E.prot DVA - 2014 - 0035859 del 04/11/2014

Oggetto : Piano Regolatore Portuale di Trieste – Procedura VIA integrata VAS
Osservazioni

Osservazioni associazione Impronta Muggia

VIABILITA'

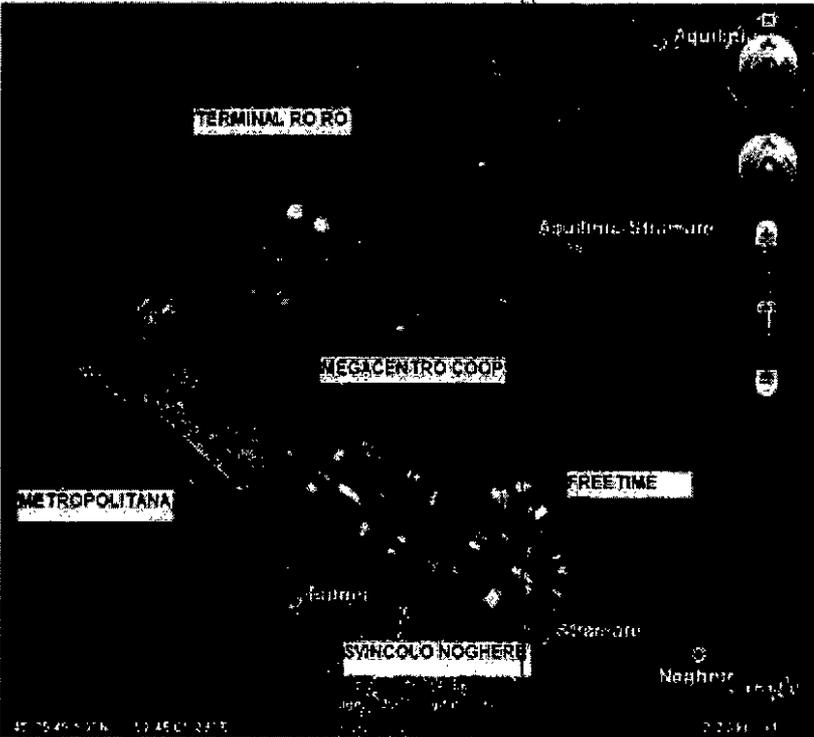
Elenchiamo le situazioni che si sono cumulate e si accumuleranno:

1. sulla S.P. Di Noghere/Farnei sono collegati i Centri commerciali esistenti (Famila e Castorama e altri); la viabilità è in parte da completare;

2. sulla S.S via Flavia c'è il Centro commerciale Freetime ;

3. il traffico in uscita da Muggia che intende immettersi nella Grande Viabilità impegna lo svincolo di Noghere;

4. sono già stati approvati dal C.C. Gli strumenti idonei alla realizzazione di un nuovo Centro Commerciale nella zona degli ex serbatoi Aquila - di grandezza doppia del Freetime- quello delle Coop Nord Est . Le Varianti adottate riguardano sia gli aspetti commerciali sia la viabilità. Per quanto riguarda la viabilità è prevista la realizzazione di una nuova rotonda su Via delle Saline. Il traffico in entrata e in uscita (totalmente) sarà su Via delle Saline e intesserà due rotonde: quella da realizzare e quella dello svincolo di

Noghere. Già la somma dei soli traffici verso Trieste e verso la Slovenia di Freetime a regime e del nuovo Centro della Coop Nord Est (48.000 mq di superfici di vendita, 200 negozi!) renderà lo svincolo di Noghere , da dove passa tutto, problematicissima.

Il tutto ignorando o almeno sorvolando su un altro aspetto : il trasporto pubblico. Si parla, e giustamente, di metropolitana leggera. Il tratto ferroviario fino alla foce dell'Osopo esiste già. E i binari dove passano ? Attraversano Via delle Saline in prossimità dello svincolo di Noghere (Rotonda Via Delle Saline/Via Caduti sul Lavoro.)

E' proprio il fatto dei binari che tagliano Via delle Saline che ci deve indurre a riconsiderare la funzione di questa strada,. Con il traffico ferroviario la strada tornerà ad essere una strada interna dell'EZIT, che non può essere interessata da flussi veicolari civili. Sarà al servizio delle attività industriali e commerciali delle aziende che lì operano.

In presenza del traffico ferroviario dobbiamo pensare ai flussi veicolari escludendo, almeno come opzione principale, Via delle Saline.

In questa situazione, complicatissima, si inserisce la Viabilità prevista dal nuovo **Piano Regolatore dell'Ente Porto**. Nel PRP portuale è previsto un nuovo terminal per il traffico Ro Ro. Ovviamente il nuovo terminal richiede la realizzazione di adeguate infrastrutture di collegamento stradale a servizio delle funzioni previste. Il percorso dei collegamenti stradali, necessari alle migliaia di mezzi, TIR e automobili , per raggiungere l'autostrada è così indicato nel Piano (pag.1 della Relazione di Sintesi) : "Per l'accesso all'area di sviluppo portuale a mare a valle dell'area ex-Aquila (terminal Ro-Ro), sono previsti collegamenti realizzati attraverso tronchi stradali in parte dedicati e in parte condivisi con il traffico urbano e suburbano, adeguati a sostenere le funzioni commerciali ed industriali esistenti e previste, rispettivamente:

- un nuovo collegamento stradale principale da un accesso stradale sul lato est del terminal, oltrepassando il torrente Rosandra, si innesta sulla Via Flavia, in corrispondenza del by-pass di Aquilinia, a circa 1500 metri dallo svincolo di Via Caboto della GVT
- un secondo collegamento stradale, da un accesso sul lato sud del terminal, nei pressi dell'area Edison Termoelettrica, si innesta sulla Via di Trieste in comune di Muggia, in affiancamento in sede propria o con opportuna riqualificazione della stessa, e quindi, attraverso la viabilità esistente – attraversamento dell'area ex-Aquila in direzione ortogonale alla costa o in alternativa aggiramento della stessa area oltrepassando il Rio Ospio e seguendo la SP 15 per Farnei – raggiungendo l'esistente SS 15 e il nuovo raccordo autostradale Lacotisce-Rabuiese in corrispondenza dello svincolo delle Noghere.

Il nuovo collegamento Lacotisce-Rabuiese si stacca dalla G.V.T. per raggiungere il valico internazionale. Esso include una tratta di circa 2 km in galleria, prevede uno svincolo a 2 livelli (con il collegamento stesso in viadotto) in corrispondenza dell'area ex-Aquila, in comune di Muggia (svincolo delle Noghere), quindi in posizione ottimale per servire il traffico portuale generato dal terminal commerciale Ro-Ro previsto dal Piano mediante espansione a mare a valle della stessa area ex-Aquila.

Secondo il PRP Portuale risulta ottimale ,per smaltire il traffico veicolare del terminal Ro Ro, utilizzare lo svincolo delle Noghere, cioè sempre la stessa Rotonda Via Delle Saline/Via Caduti sul Lavoro. Questa indicazione ignora lo svincolo sulla Grande Viabilità di Via Caboto, a 100 mt. dal Canale Navigabile senza quasi uscire dalla zona demaniale, e propone, come Viabilità portuale, due percorsi, entrambi nel territorio del Comune di Muggia, che pesantemente complicano la viabilità comunale.

Un primo percorso riguarda un innesto sulla s.s. via Flavia in località Aquilinea. I mezzi, provenendo da Terminal, per potersi immettersi in direzione Trieste dovranno attraversare la Statale. Un secondo percorso riguarda l'uscita al termine della discesa di Aquilinia, con due nuove rotonde sulla strada provinciale verso Muggia, che farà confluire il traffico su Via delle saline e la S.P. di Farnei. Dopo un giro di circa 5 Km su Strade statali , provinciali e comunali, con 4 nuove rotonde, i mezzi in uscita dal Terminal Ro Ro torneranno finalmente verso Trieste, anziché percorrere 300 mt verso Via Malaspina e immettersi subito nello svincolo autostradale di Via Caboto. Il traffico proveniente dal nuovo terminal Ro Ro può facilmente raggiungere lo svincolo autostradale di Via Caboto, senza interferire sul traffico locale, con vantaggio per tutti.

La nostra Associazione pertanto ritiene necessario:

1. modificare la viabilità prevista dal PRP per il Terminal Ro-Ro, escludendo che il traffico del terminal possa essere convogliato a sud in Val di Noghere, o, peggio ancora, innestato su Via Flavia con pesante compromissione del traffico locale da e per Trieste, prevedendo di convogliare il traffico su 2 ingressi/uscite dal Terminal Ro-Ro: un principale ingresso/uscita dal Terminal con una viabilità parallela alla S.S. 15 – via Flavia e via Parlotti, e un ingresso/uscita secondario lungo il canale navigabile , percorrendo Via Malaspina e immettendosi sulla Grande Viabilità dallo svincolo di Via Caboto;

2. condizionare la realizzazione del Terminal Ro Ro alla realizzazione del by pass dell'abitato di Aquilinia ;
3. richiedere che il PRP portuale rispetti la pianificazione della Regione FVG e dei Comuni di Trieste e Muggia in fatto di collegamento ciclabile Trieste- Muggia, prevedendo il passaggio della cosiddetta ciclabile del mare anche in territorio demaniale;
